工程指示 / 要求簡箋(E.I.)

工程指示編號：EI / 3774 / 21 修改版次：B

工程編號：J851 工程名稱：青衣明翹匯

工程項目：平台鋁格 - 廠用鐵件 (火牛房折疊門玉厂用鐵件拆圖)

名稱	鐵件加工圖	制圖	HHQ	2021.9.1	修改	A	B	
材料	60x60x5mm铁通	復核			日期	2021.9.4	10.27	
顏色	热浸锌+刷沥青油	批准			圖號	J851-HN-V14

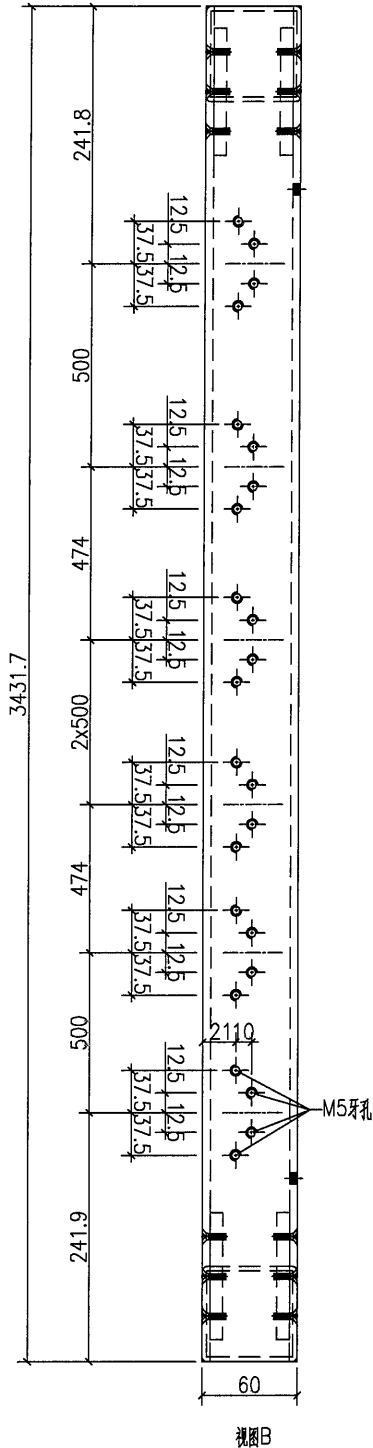
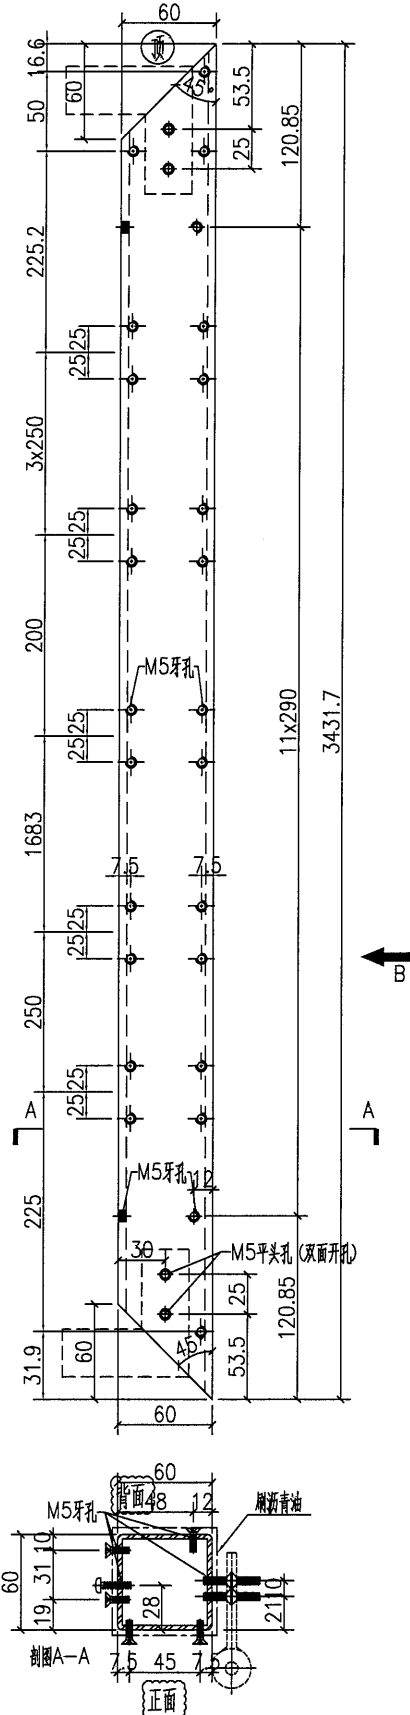
请在铁件上注明正面背面及顶底字样

名稱	鐵件加工圖	制圖	HHQ	2021.9.1	修改	A	B	
材料	60x60x5mm铁通	復核			日期	2021.9.4	10.27	
顏色	热浸锌+刷沥青油	批准			圖號	J851-HN-V15

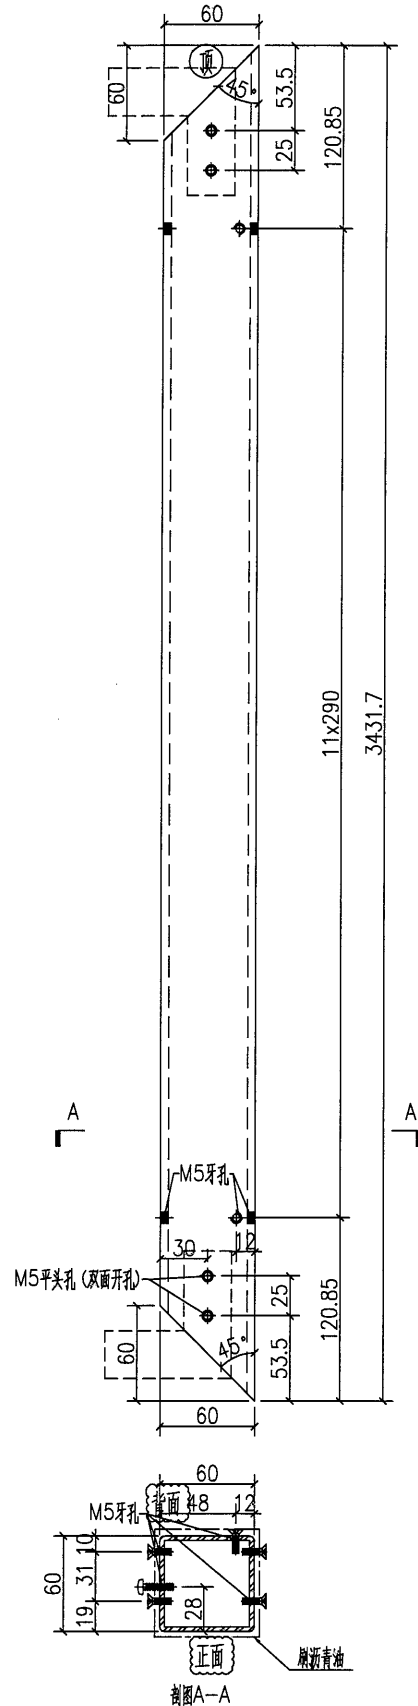
请在铁件上注明正面背面及顶底字样

名稱	鐵件加工圖	制圖	HHQ	2021.9.1	修改	A	B	
材料	60x60x5mm铁通	復核			日期	2021.9.4	10.27	
顏色	热浸锌+刷沥青油	批准			圖號	J851-HN-V16

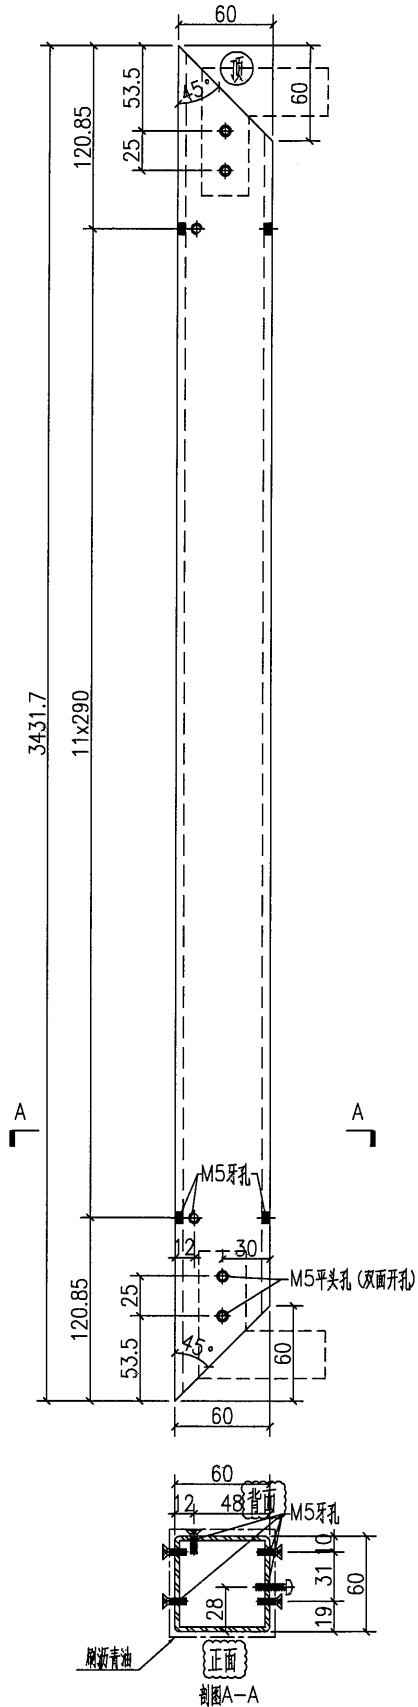
请在铁件上注明正面背面及顶底字样

名稱	鐵件加工圖	制圖	HHQ	2021.9.1	修改	A	B	
材料	60x60x5mm铁通	復核			日期	2021.9.4	10.27	
顏色	热浸锌+刷沥青油	批准			圖號	J851-HN-V17

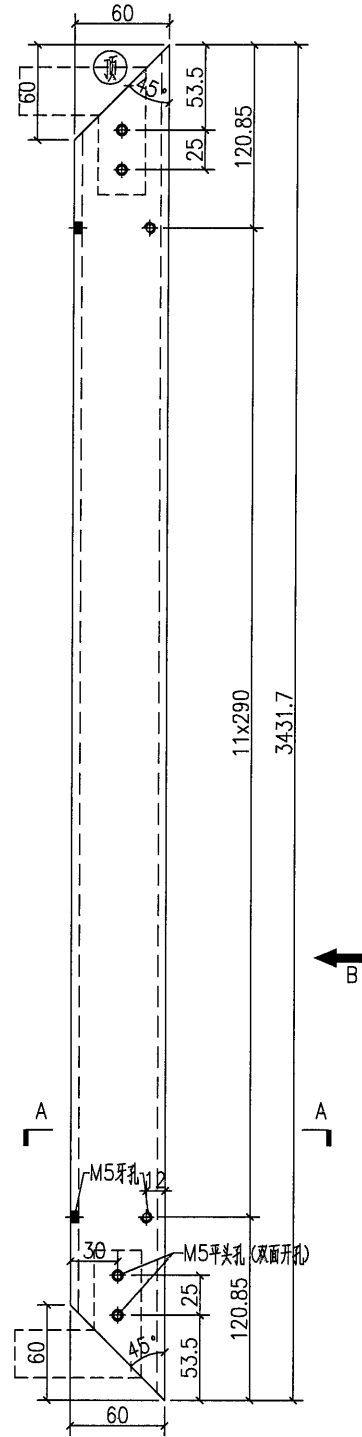
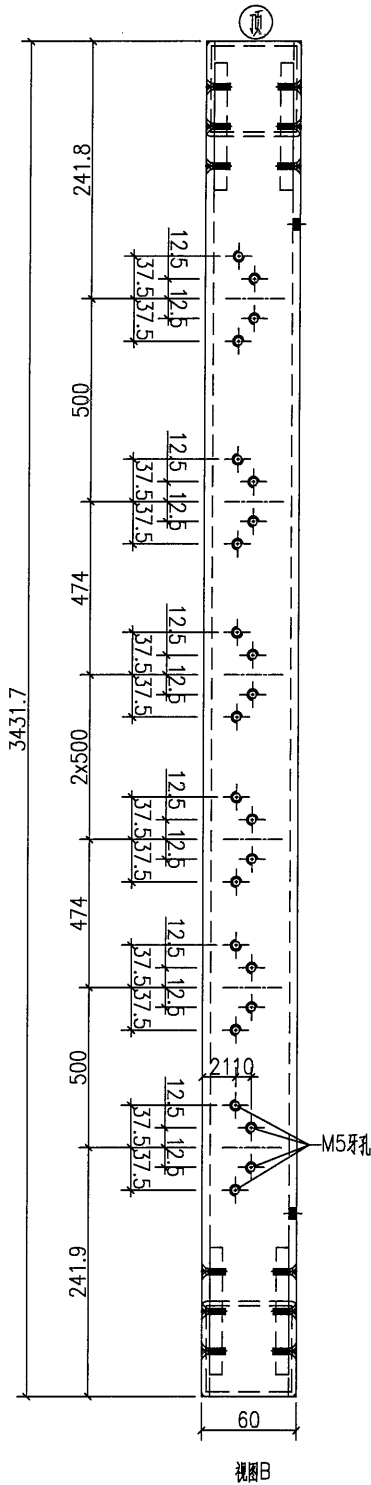
请在铁件上注明正面背面及顶底字样

名稱	鐵件加工圖	制圖	HHQ	2021.9.1	修改	A	B	
材料	60x60x5mm铁通	復核			日期	2021.9.4	10.27	
顏色	热浸锌+刷沥青油	批准			圖號	J851-HN-V19

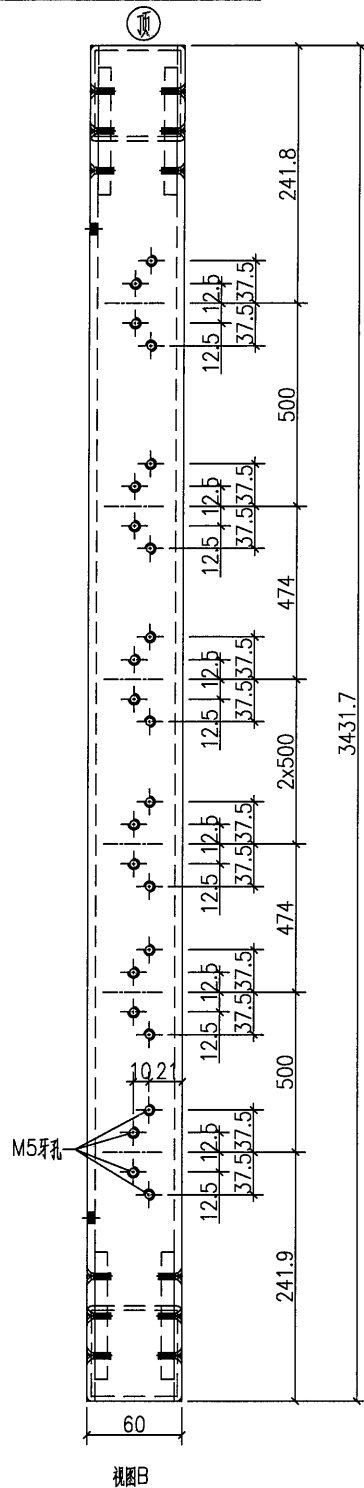
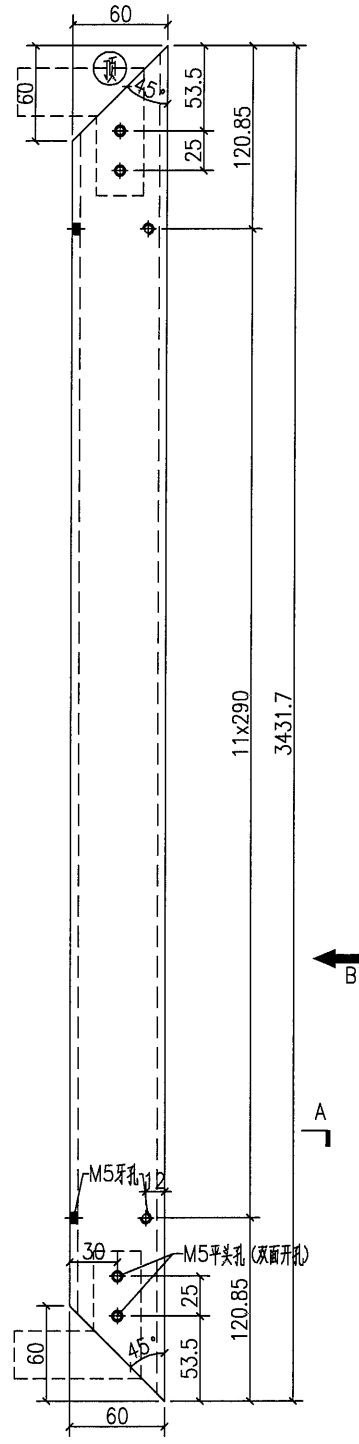
请在铁件上注明正面背面及顶底字样

名稱	鐵件加工圖	制圖	HHQ	2021.9.1	修改	A	B
材料	60x60x5mm铁通	復核			日期	2021.9.4	10.27
顏色	热浸锌+刷沥青油	批准			圖號	J851-HN-V20

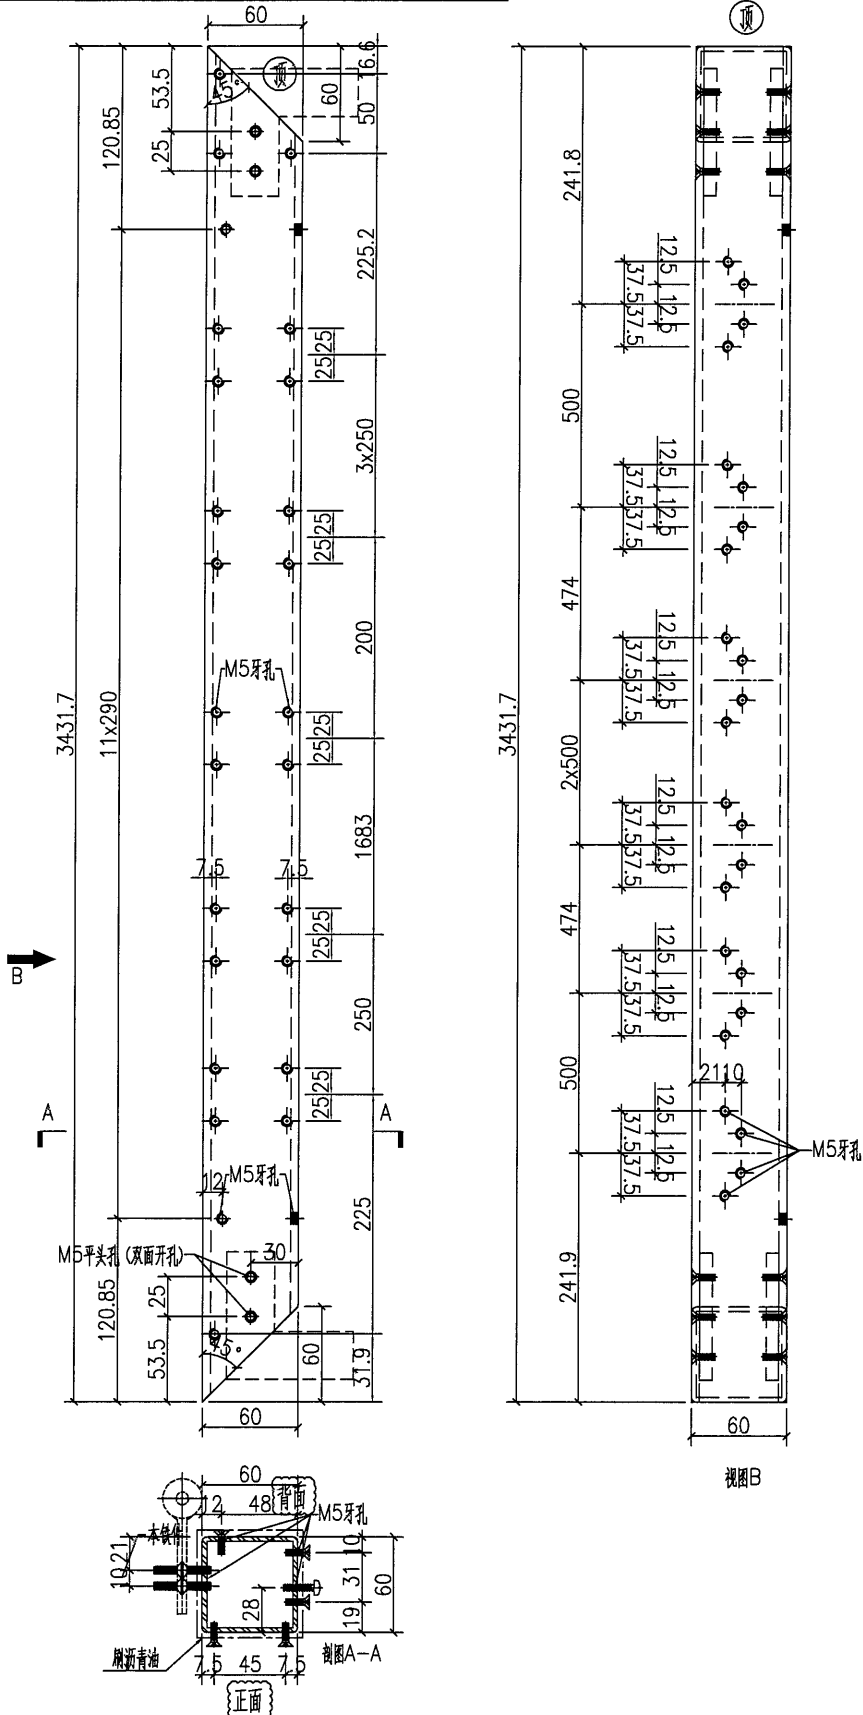
请在铁件上注明正面背面及顶底字样

名稱	鐵件加工圖	制圖	HHQ	2021.9.1	修改	A		
材料	60x60x5mm铁通	復核			日期	10.27		
顏色	热浸锌+刷沥青油	批准			圖號	J851-HN-V21

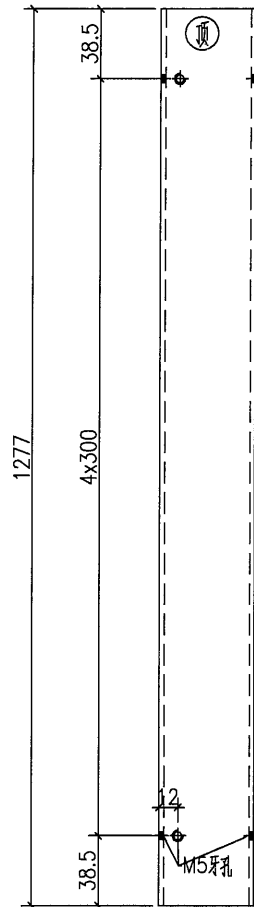
请在铁件上注明正面背面及顶底字样

名稱	鐵件加工圖	制圖	HHQ	2021.9.1	修改	A	
材料	60x60x5mm铁通	復核			日期	10.27	
顏色	热浸锌+刷沥青油	批准			圖號	J851-HN-V22

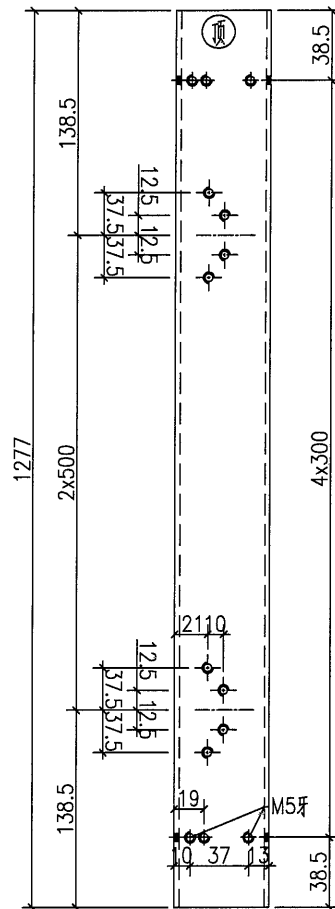
请在铁件上注明正面背面及顶底字样

名稱	鐵件加工圖	制圖	HHQ	2021.9.1	修改	A	
材料	60x60x5mm铁通	復核			日期	10.27	
顏色	热浸锌+刷沥青油	批准			圖號	J851-HN-V23

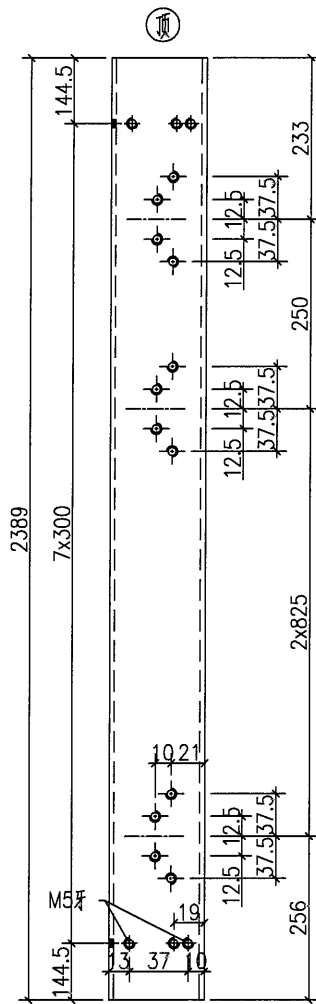
请在铁件上注明正面背面及顶底字样

名稱	鐵件加工圖	制圖	HHQ	2021.9.1	修改		
材料	60x60x5mm鐵通	復核			日期		
顏色	熱浸鋅+刷瀝青油	批准			圖號	J851-HN-V24

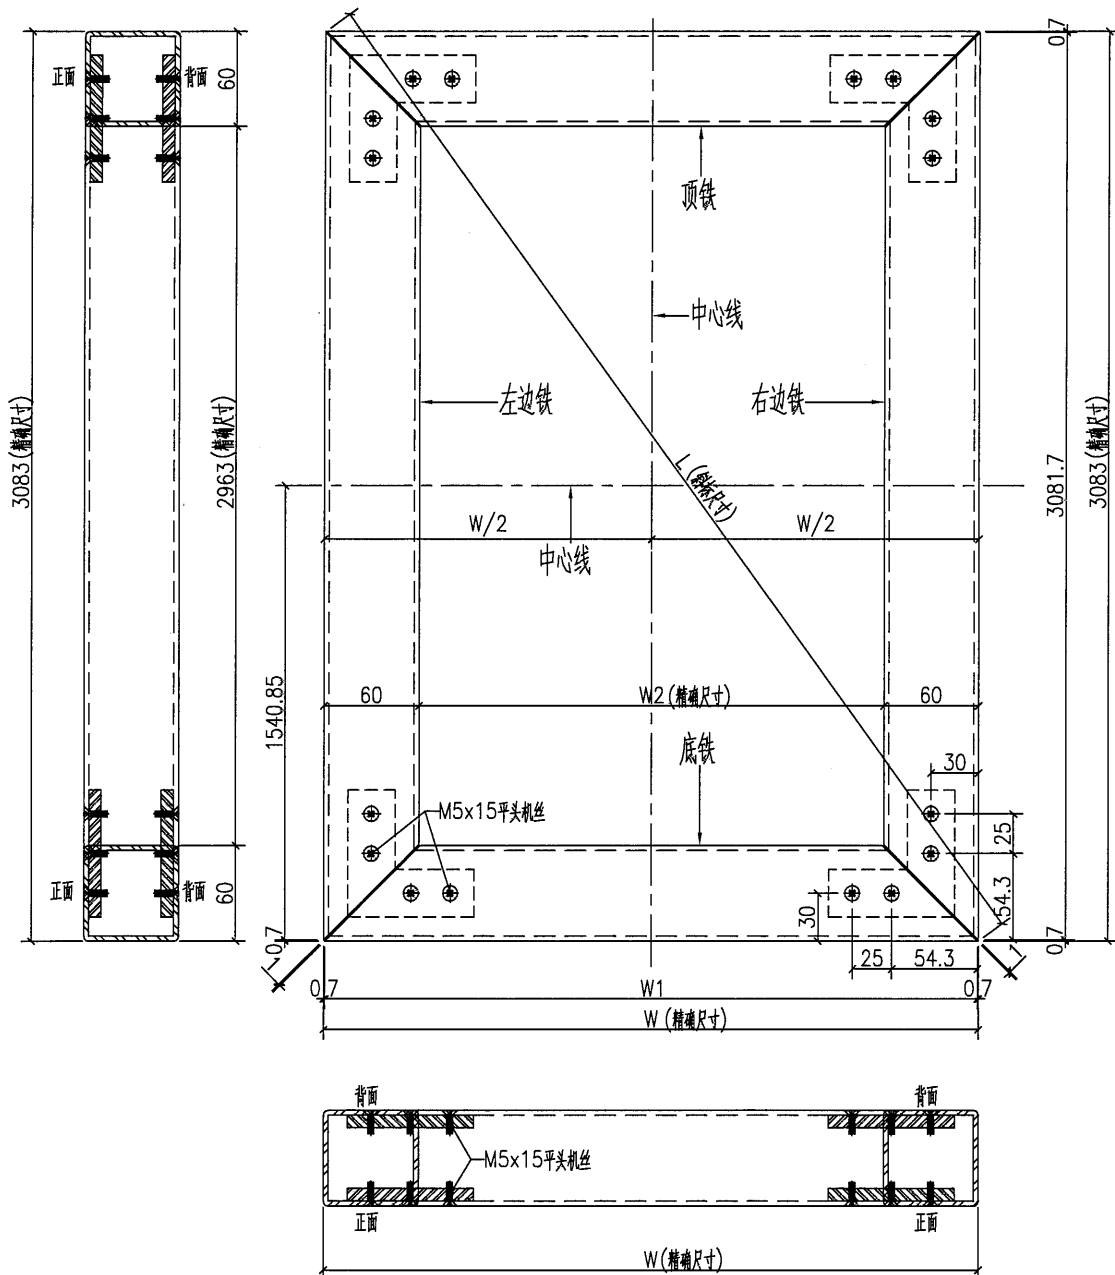
原EI/3774/21 新增

为减少铁件孔位和铝板孔位的偏差, 请尽量将散料的中对齐组装图的中心线
